Produktrückruf

IC-A220 (#71) TSO

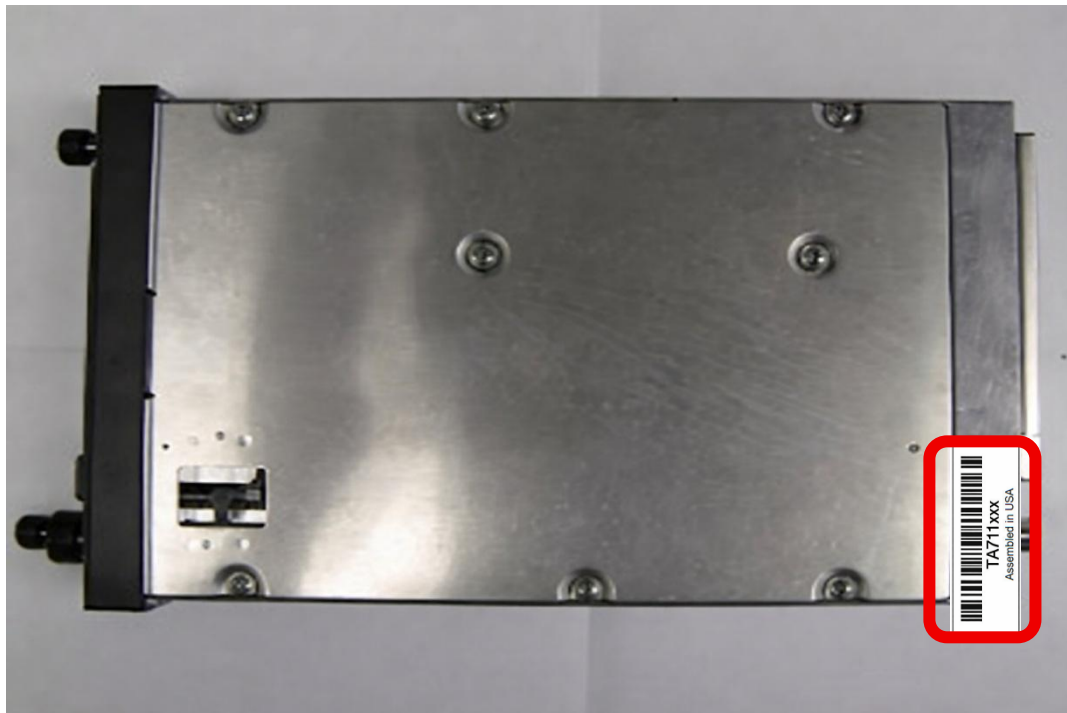
- Wenn das IC-A220 (#71) TSO mit einer **24-V-Stromversorgung** betrieben wird, lässt sich das Gerät möglicherweise nicht einschalten. Falls es sich dennoch einschalten lässt, bleibt es unter Umständen dauerhaft eingeschaltet.
- Bei Betrieb mit einer **12-V-Stromversorgung** tritt dieses Problem nicht auf.

Um dieses Problem zu beheben, werden wir eine **Leistungsverbesserung durchführen, um die Betriebsspannungsreserve zu erweitern.**
